高浜発電所第3号機原子力発電工作物に係る 使用前検査申請書の記載内容変更について

高浜発電所第3号機

「工事の工程に関する説明書」変更前後比較

### 工事の工程に関する説明書

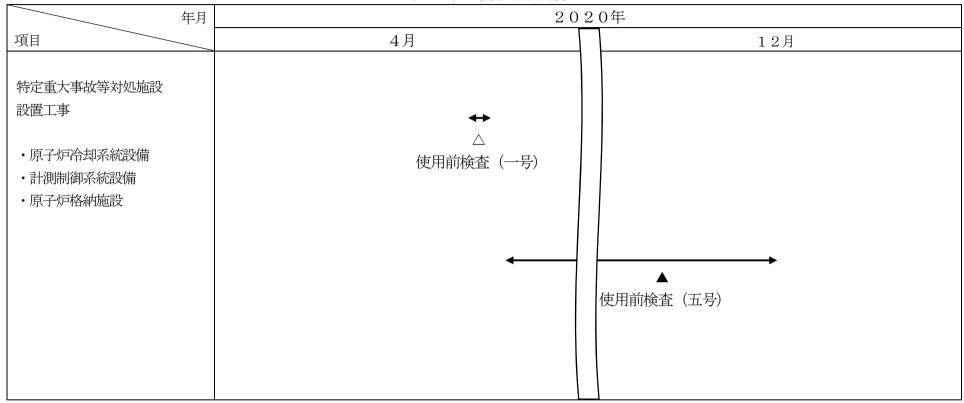
検査工程の見直しに伴い、使用前検査の「検査希望年月日」及び「使用開始予定年月日」を変 更する。

併せて、「原子炉等規制法第43条の3の11第1項の検査のための申請をした場合は、その年月日」の申請日を追加する。
